Bilag C – Samlet Hørings svar

Samlet hørings svar fra Horsens Kommune vedr. udkast til tilladelse til råstofindvinding på del af matr.nr. 17 Molger By, Tamdrup gældende fra jan. 2023 - jan. 2033

Samlet høringsvar fra Horsens Kommune vedr. råstofindvinding på matr. nr. 17, Molger By, Tamdrup

Figur 1 Kortet viser det ansøgte graveområde (blå streg), en 75 meter bufferzone (rød streg) og en 150 meter bufferzone (grøn streg).

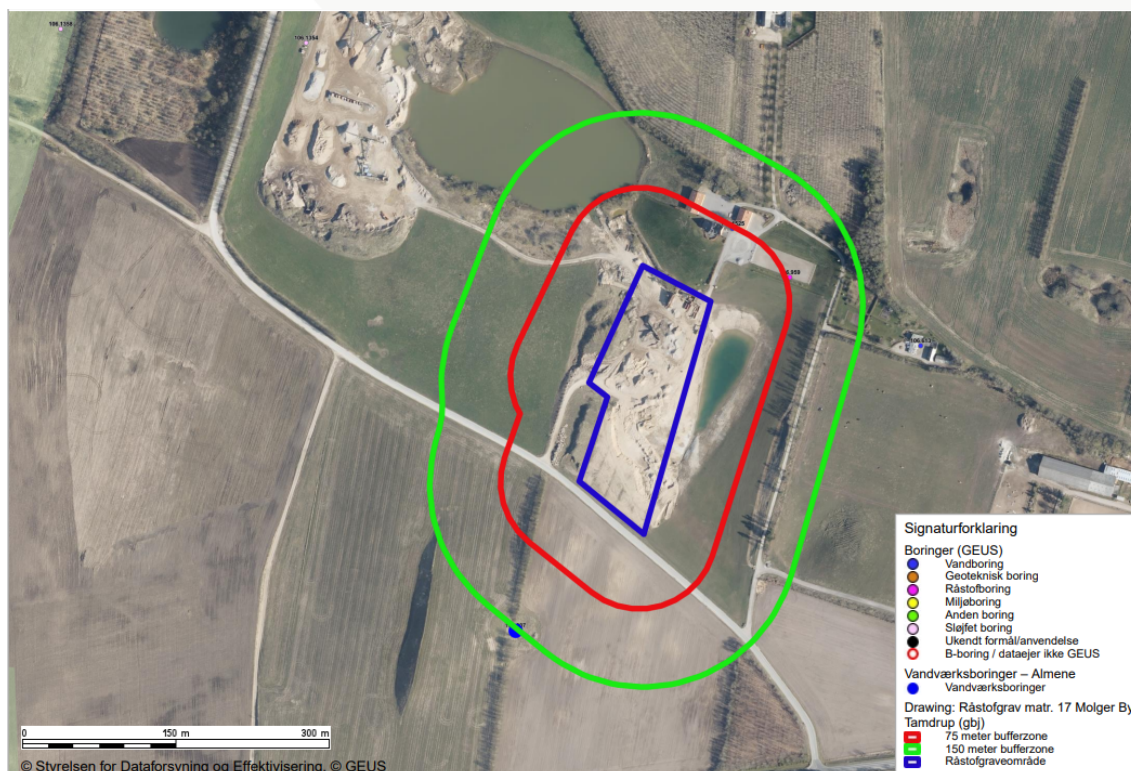
I henhold til Miljøstyrelsens Vejledning om Råstofindvinding og vandindvinding fra 1980 og en række afgørelser fra Miljøankenævnet, bør der være mindst 150 meter mellem en råstofgrav og en boring til et alment vandværk. Afstanden mellem en råstofgrav og et vandindvindingsanlæg til enkelthuse bør være mindst 75 meter. Afstandskravene er fastsat for at sikre vandindvindingsanlægget mod en bakteriologisk forurening og for at give en passende tidsfrist til indgreb overfor en uheldssituation i råstofgraven.

Af nedenstående kort ses henholdsvis en 75 meter (rød streg) og 150 meter (grøn streg) bufferzone omkring det ansøgte råstofgraveområde (blå streg).

Indenfor henholdsvis 75 og 150 meter har kommunen kun kendskab til en indvindingsboring DGU nr. 106.1525, som er råstofgravens egen indvindingsboring. Anbjerg Sten og Grus har tilladelse til indvinding af 3.000 m³/år til grusvask, som dog udløber 1. januar 2023. Anbjerg Sten og Grus har den 12. juli 2022 oplyst til Horsens Kommune, at indvindingstilladelsen ikke søges fornyet, når den udløber pr. 1. januar 2023. Drikkevandsforsyningen af Anbjerg Sten og Grus sker fra Molger Vandværk.

Afstandskravet til en boring til et alment vandværk er overholdt, idet afstanden til Molger Vandværks boring er 150 meter.

Det er Horsens Kommunes vurdering, at idet Miljøstyrelsens vejledende afstandskrav i forhold til såvel enkeltindvindere som almene vandværksboringer er overholdt, forventes vandindvindingsforholdene og drikkevandskvaliteten ikke at blive påvirket af graveaktiviteterne inden for det ansøgte graveområde.
